工程指示 / 要求簡箋(E.I.)

工程指示編號：EI / 5875 / 23

工程名稱：將軍澳日出康城

工程項目：幕牆 鐵掛勾加鋁拉也片(鉻化)(生產 2/00 件, 優先送出 100 件到地盤)

修改	採用工廠	地盤	工程號	J858	類別	物料號	圖號	ST-BR1
	材料顏色	GMS	地盤	康城11期	制圖	2022-12-29	數量	-
			圖紙名稱	鐵固定碼加工圖	復核	-	單件重量	- (KG)
			材料	S275	批准	-

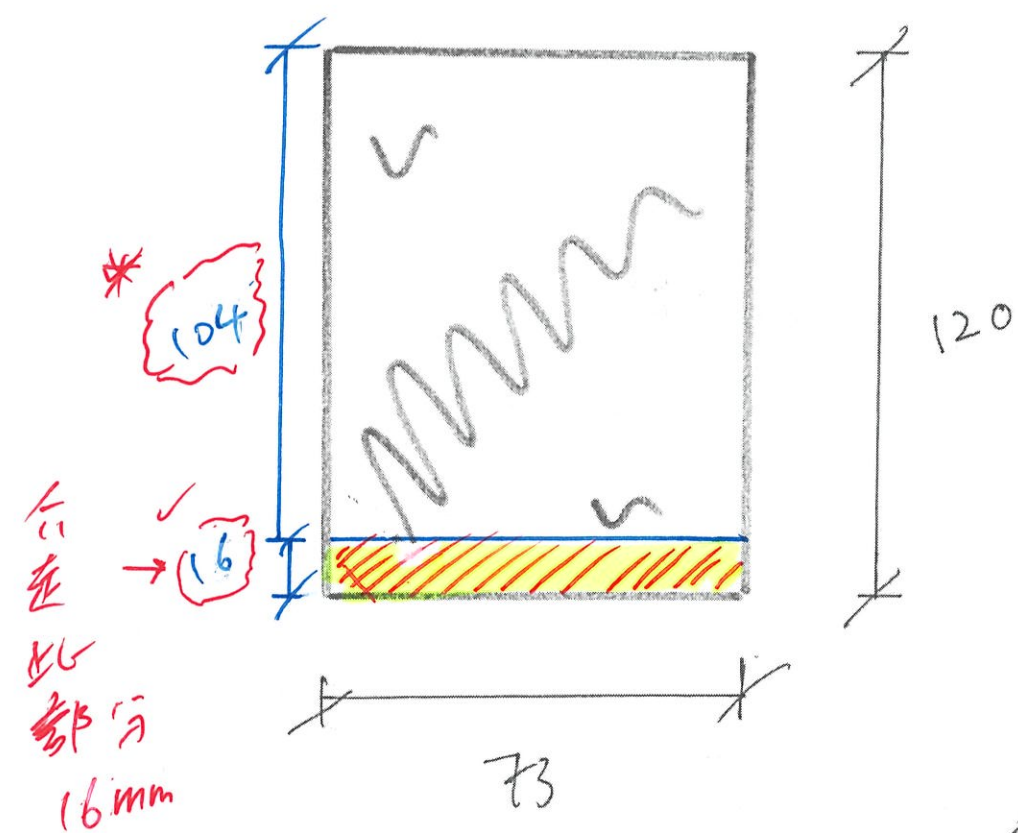
A: 此片全部改做地盆備用。不在廠貼。修改尺寸後，優先送出 100 件到地盤備用。
生產部發現此拉也尺寸有誤，需要修改尺寸。已加工的，請在此拉也片介走 16mm

因應鐵勾厚度和鋁勾厚度差 3mm，內外需各加一塊 1mm 鉻化鋁片(用膠貼上)來補回厚度差。
避免安裝單元件後鐵掛勾和鋁叉碼有虛位。

生產 2/00 件，因部份單元件已到地盤，優先送出 100 件到地盤。

1mm厚
銘以
鐵勾碼
掛世片

80 +
791 + 116 = 987

987 : x2 內外兩面

= 1974 件 + 26 現場各用 + 100 地盤

數量 2100 件

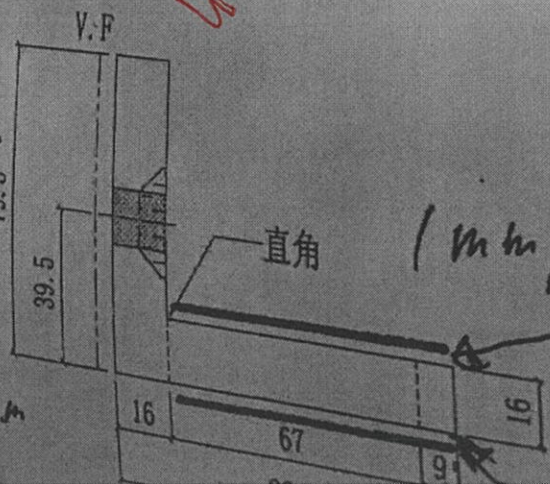
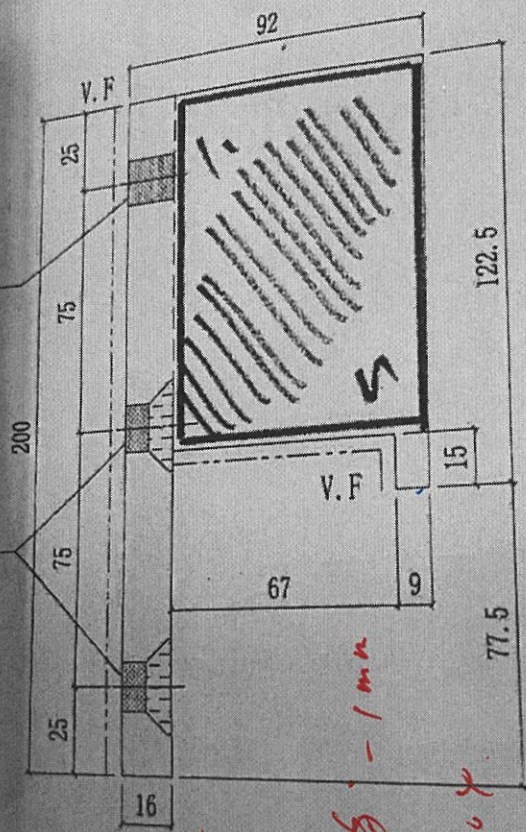
鋁勾厚從差

16 = 3mm
上 1mm 墊(厚)

加上

外角 - 1mm

1mm厚

內
